RÉPUBLIQUE FRANÇAISE - DÉPARTEMENT DU HAUT-RHIN
PLAN LOCAL D'URBANISME DE RAEDERSHEIM

Modification simplifiée n°1

NOVEMBRE 2017

1 - Notice de Présentation

1. LA SUPPRESSION DES EMPLACEMENTS RÉSERVÉS N°9 ET N°10

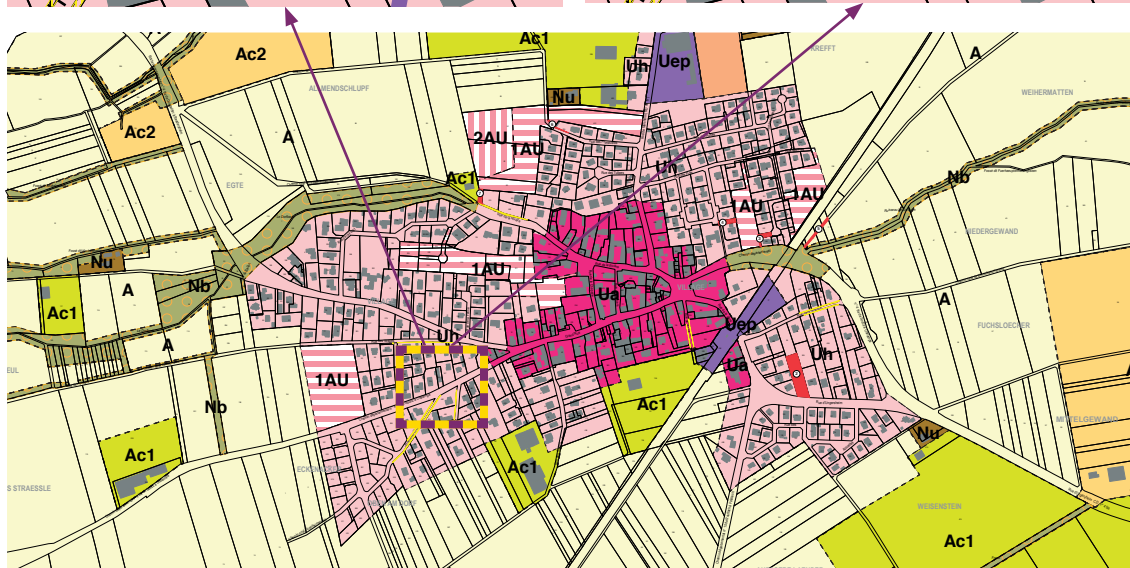
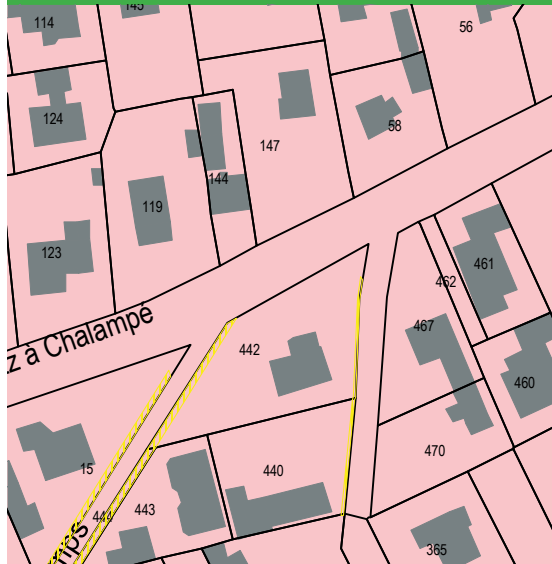
La suppression des emplacements réservés n°9 et 10, situés le long de la route de Soultz, est réalisée en raison d'un choix de procédure inadapté suite à l'enquête publique relative au plan d'alignement. Les deux emplacements réservés sus-visés n'ayant pas figuré explicitement dans le projet de PLU, leur introduction dans le PLU approuvé n'est pas pleinement conforme à la procédure.

PLU APPROUVÉ LE 16 MARS 2017 :
• Emplacements réservés n°9 et 10

MODIFICATION SIMPLIFIÉE N°1 DU PLU :
• Suppression des emplacements réservés n°9 et 10
